Comune di
MARZABOTTO

Comune di
VERGATO

**DOCUMENTO DI OSSERVAZIONI D'UFFICIO AL PSC E AL RUE
ADOTTATI E CONSEGUENTI MODIFICHE DA INTRODURRE ALLA
PROPOSTA DI ACCOGLIMENTO**

COMUNI DI MARZABOTTO E VERGATO
OSSERVAZIONE D'UFFICIO AL PSC E AL RUE ADOTTATI
E CONSEGUENTI MODIFICHE DA INTRODURRE IN BASE ALLA PROPOSTA
DI ACCOGLIMENTO

Osservazioni n.: 1-11 Scala 1: 5000

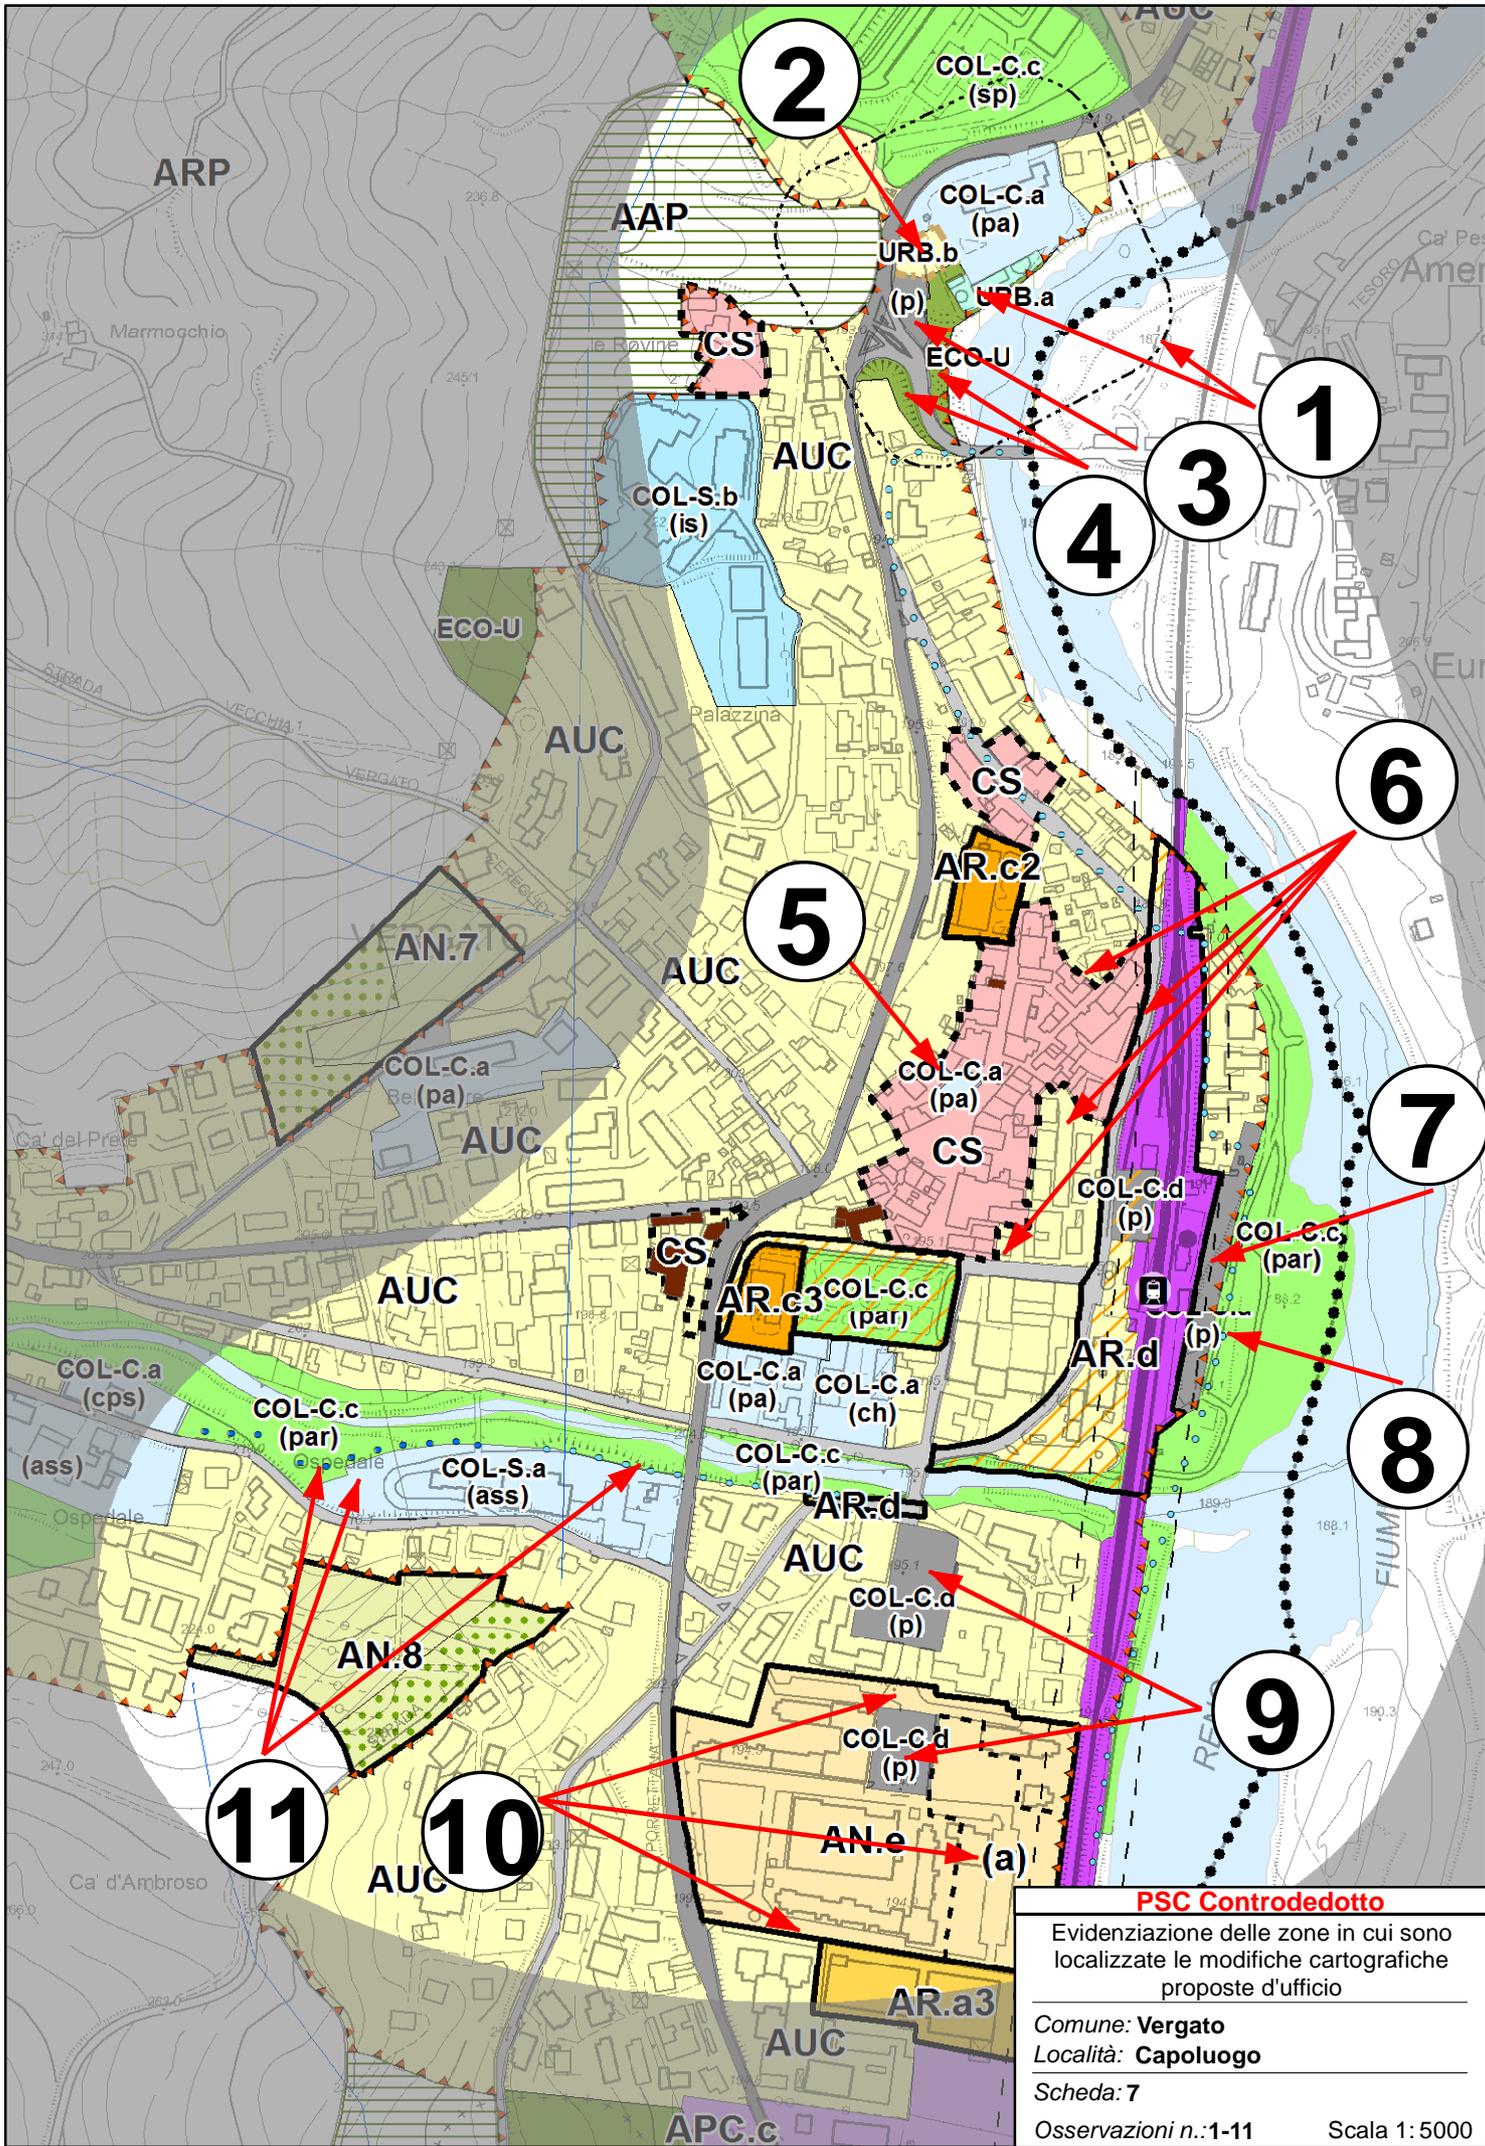
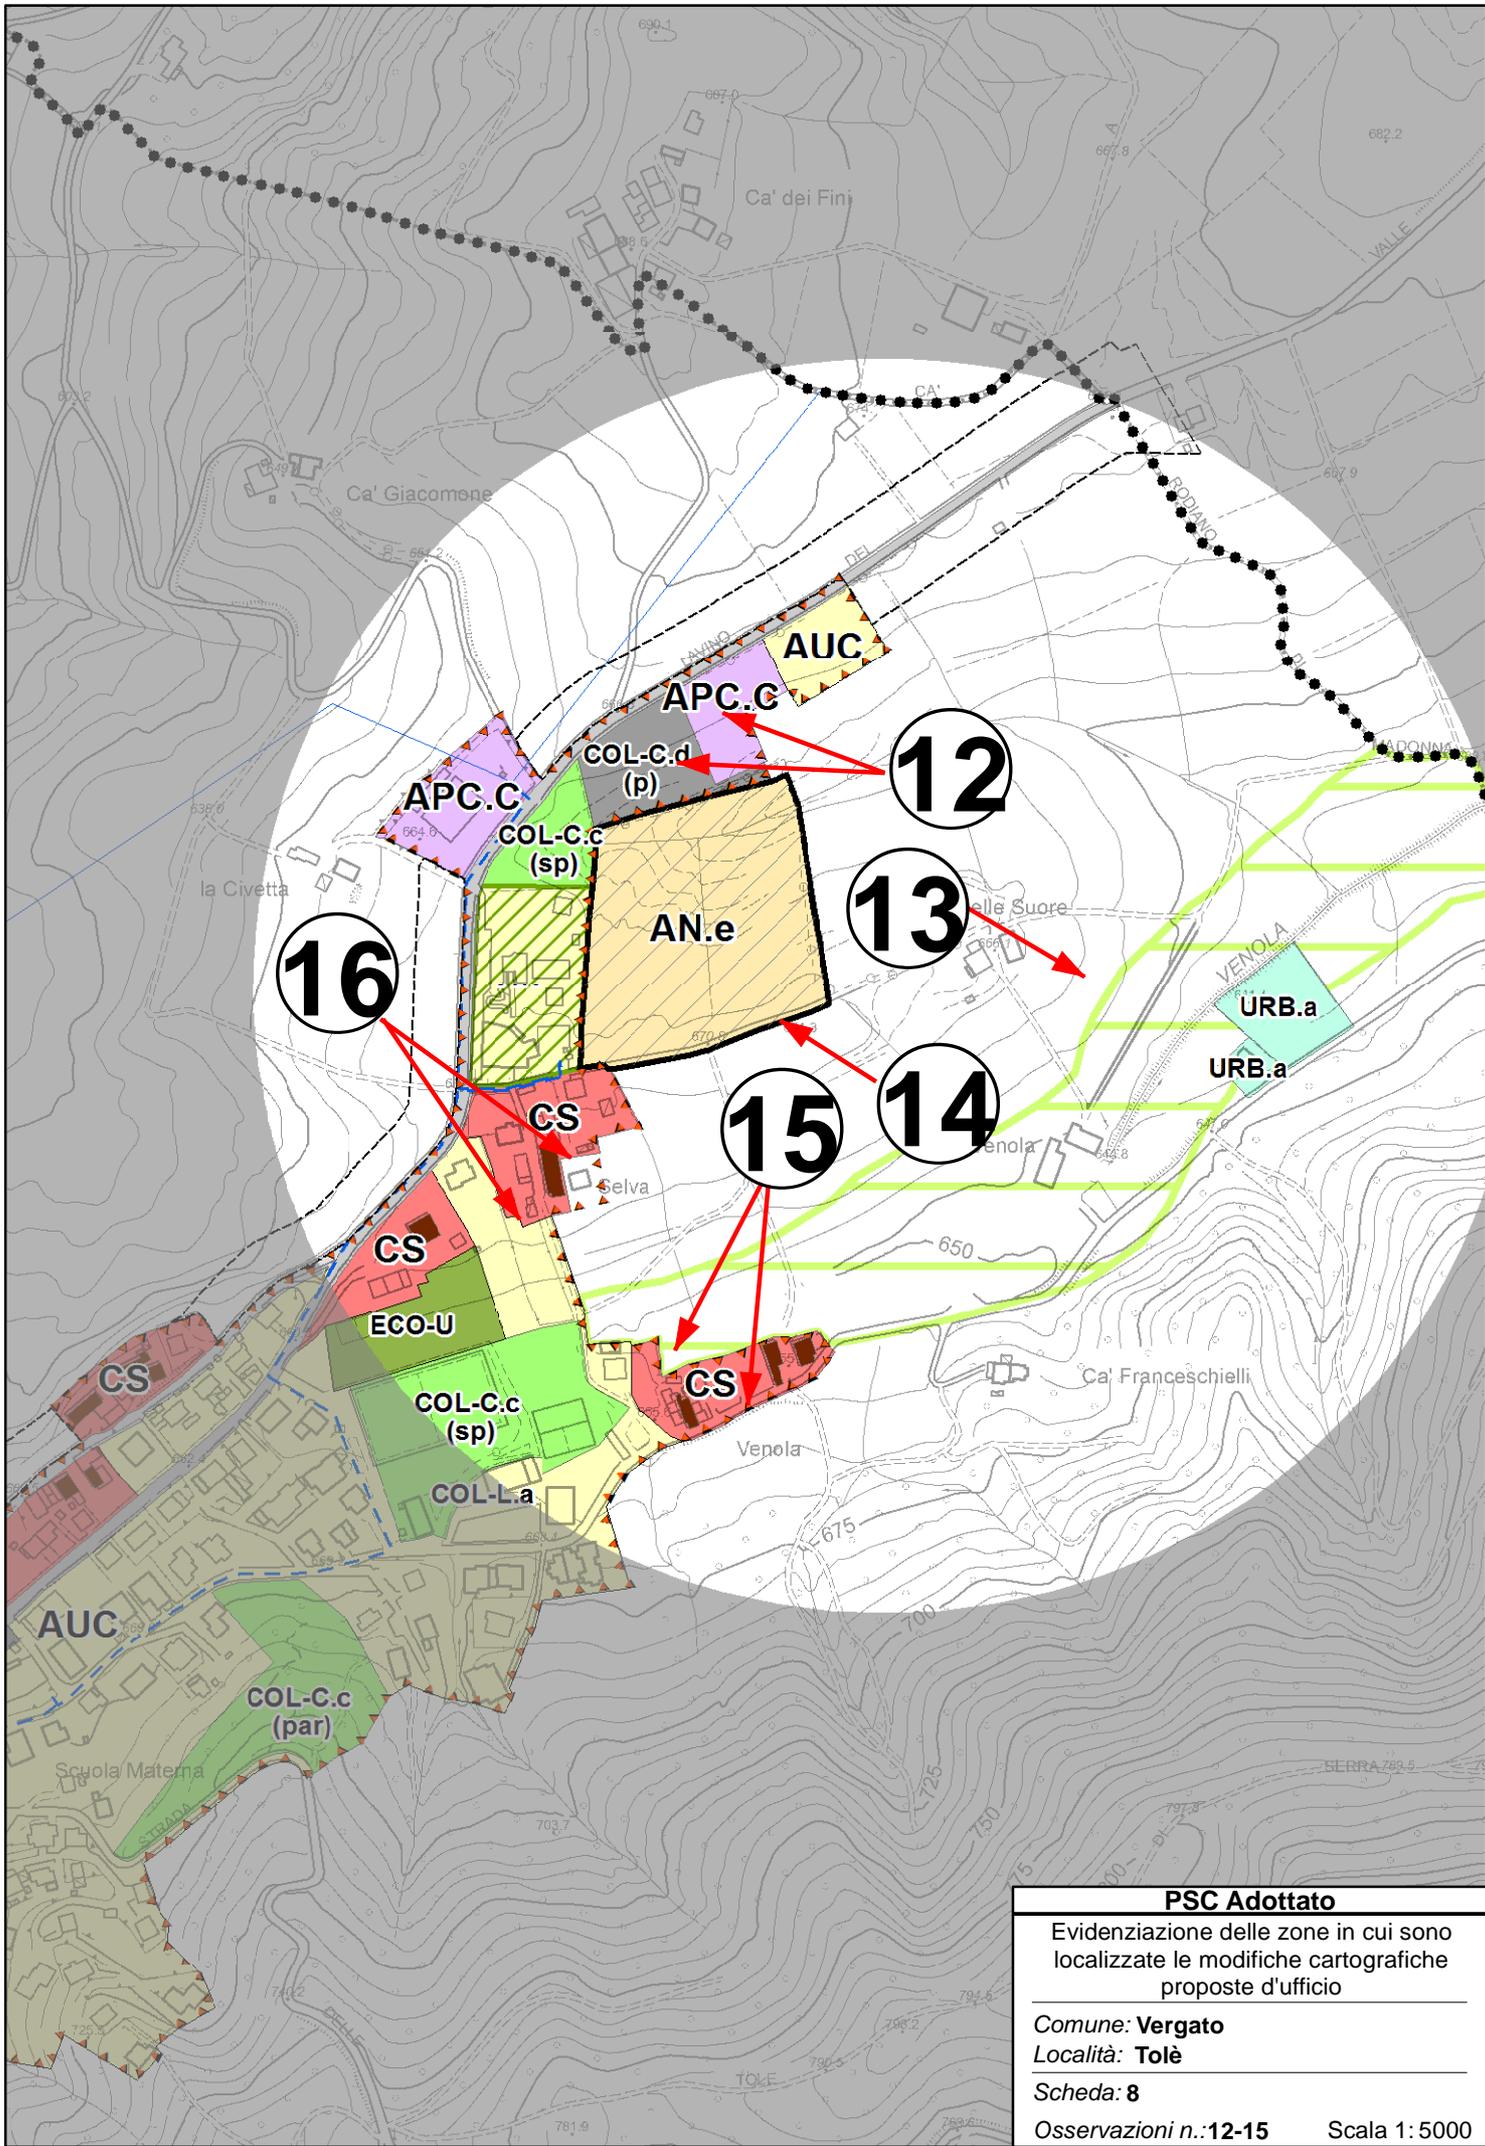
- Perimetrazione del depuratore e del relativo rispetto (1)
- Perimetrazione dell'isola ecologica come urb.d (2)
- Perimetrazione del parcheggio (3)

- Perimetrazione fascia ECO lungo la SS64 (scarpata della strada) (4)
- Classificazione dell'edificio sede del Municipio in classe 1 e attribuzione all'area della sigla COLL.C.a (pa) (5); individuazione cartografica degli altri 4 edifici ES di cui è stata modificata la classificazione a seguito dell'indagine sugli insediamenti storici, e di 6 edifici di nuova classificazione

- Rettifica del perimetro del centro storico del capoluogo (6)
- Perimetrazione nel PSC del parcheggio della stazione ferroviaria, classificato COL-C.c (par) (7)

- Rettifica del perimetro del parco fluviale come da PRG previgente (8)
- Inserimento del PSC dei parcheggi pubblici nell'area di piazza XV aprile a nord dell'ambito AN.e (9)

- Rettifica della perimetrazione dell'ambito AN.e come da PUA vigente (10) e inserimento della perimetrazione del sub ambito est (con sigla a) nello stesso ambito AN.e (10), come da scheda normativa

- Rettifica del perimetro dell'ambito dell'ospedale e inserimento del percorso ciclopedonale esistente e di progetto (11)
